**Avis de la Mission Régionale d'Autorité environnementale
Nouvelle-Aquitaine
relatif au projet de centrale agrivoltaïque « Les Grêles »
à Chauvigny (86)**

n°MRAe 2025APNA118

Localisation du projet : Commune de Chauvigny (86)
Maître d'ouvrage : Société ORION ENERGIES
Avis émis à la demande de l'Autorité décisionnaire : Le Préfet de la Vienne
En date du : 14 mai 2025
Dans le cadre de la procédure d'autorisation : Permis de construire
L'Agence régionale de santé et le Préfet de département au titre de ses attributions dans le domaine de l'environnement ayant été consultés.

Carte de synthèse des enjeux globaux – page 124 de l'étude d'impact - volet milieu naturel

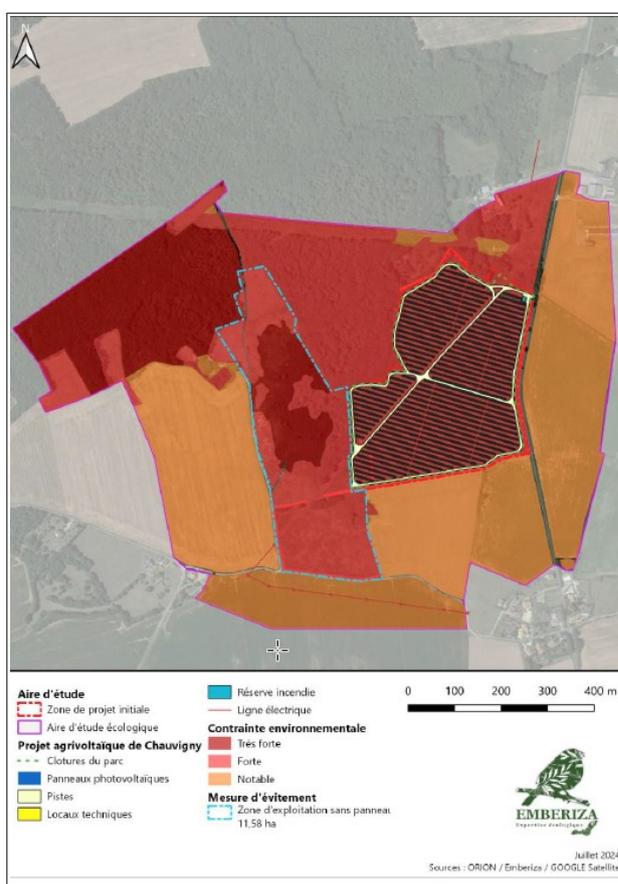
Il est observé que l'ensemble du projet prend place dans des zones à enjeux écologiques forts (en particulier pour l'avifaune nicheuse et les insectes) et modéré pour les chiroptères. **La MRAe recommande de justifier l'absence d'évitement des secteurs sensibles ou de proposition de sites alternatifs.**

L'analyse de l'état initial a bien été menée sur l'emprise du projet et sur les zones couvertes par les OLD. Toutefois, la **MRAe recommande d'approfondir l'évaluation des impacts liés à la mise en œuvre des OLD dans la bande de 50 m au nord et à l'ouest du projet**, favorable à l'avifaune nicheuse, aux chiroptères et aux insectes.
